Dodatek č. 1 ke SoD

Městské divadlo – rekonstrukce I. etapa

Změnový list č. 1

Číslo změny závazku ze smlouvy: Změnový list č. 1_Městské_divadlo_Krnov

2.4. Sanace v 1. NP

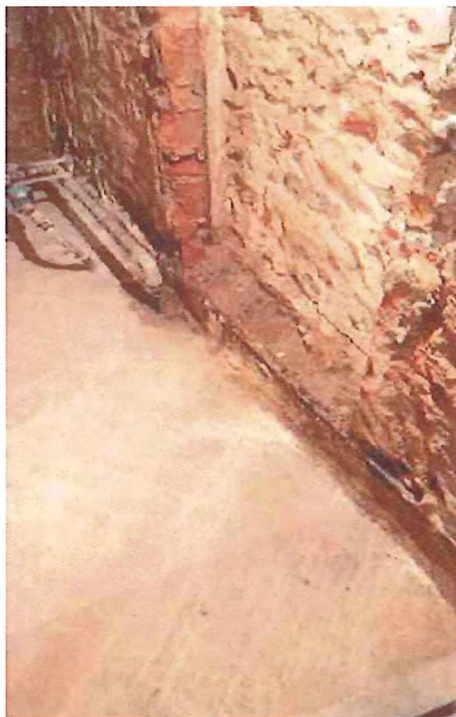
Na základě vypracovaného posudku celkové vlhkosti na podkladu a na stěnách je navrženo provedení nové plošné hydroizolace podlah a sanace stěn pomocí injektáží a sanačních omítek. Součástí provedení nové funkční hydroizolace je vybourání a opětovné provedení krycí vrstvy izolace betonovou mazaninou.

Při zahájení stavby bylo zjištěno, že vnitřní zdi vykazují zvýšenou vlhkost. Byly sundány nášlapné vrstvy v hledišti a na chodbách v 1. NP v rozsahu dle projektové dokumentace. Bylo provedeno opakované měření vlhkosti na podkladu a na stěnách. Opakovaným měřením bylo zjištěno, že je nutno provést sanaci podlah a stěn z důvodů vysoké stávající vlhkosti (nefunkční hydroizolace vlivem stáří zabudovaných materiálů). Tuto skutečnost nemohl zpracovatel projektové dokumentace v době zpracování projektové dokumentace předvídat.

2.8. Propojovací rozvaděč na půdě

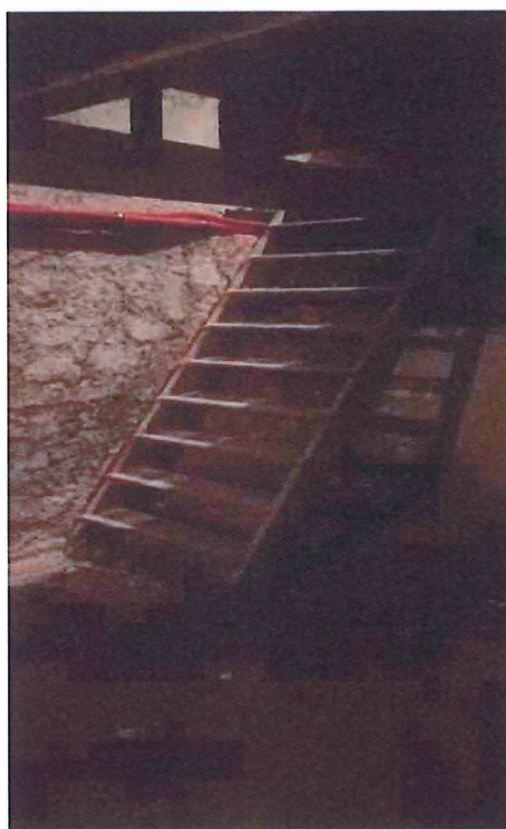
Stávající kabely elektro jsou vedeny po stávající kabelové lávce v podstřeší. V místě budoucí strojovny vzduchotechniky je proto nutné provést rozdělení kabeláže a nové spojení v propojovacím rozvaděči.

V průběhu realizace stavby bylo při provádění demontáže nefunkčních kabelů v půdním prostoru zjištěno, že stávající kabely budou překážet při realizaci konstrukce strojovny vzduchotechniky. Vzhledem k tomu, že kabely není možné svésit, musí být provedeno jejich rozdělení a nové propojení pomocí vloženého rozvaděče.
